Päikeseloojangu kinnistu ehitusloa eelnõu kooskõlastamata jätmine

Olete esitanud Transpordiametile kooskõlastamiseks Harju maakonna Kuusalu valla Suurpea küla Päikeseloojangu kinnistu ehitusloa eelnõu (menetlus nr 449158).

Ehitusloa aluseks on OÜ Arhitektuuriüksus koostatud projekt „Päikeseloojangu rannamaja ja paadikuur. Eelprojekt. Töö nr 24-03“ (edaspidi *projekt*).

Joonis 1. Väljavõte tänavavaatest (mai 2024)

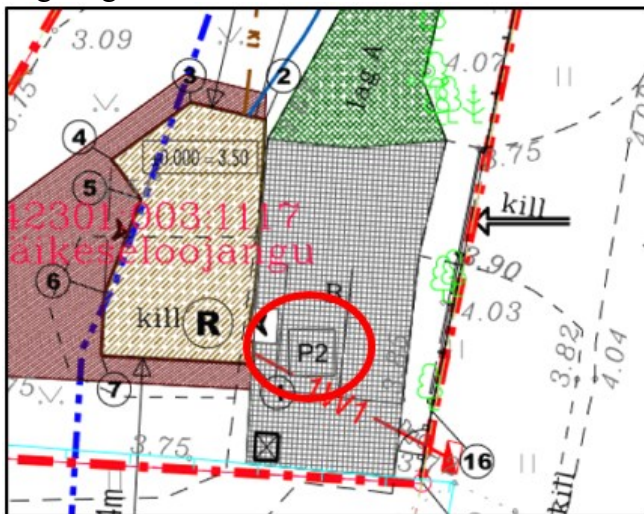
4. Projekti aluseks oleval geodeetilisel alusplaani näidatud olemasolev juurdepääs riigitee km 6,28 ei vasta tegelikule olukorrale. Märkime, et kõnealune ristumiskoht on välja ehitatud vastavalt lepingus nr 15-2/19/56638 esitatud tingimustele ja vastu võetud ehitise vastuvõtu aktiga 08.08.2023. Korrigeerida geodeetilist alusplaani ja viia vastavusse tegeliku olukorraga (vt *joonis 1*).
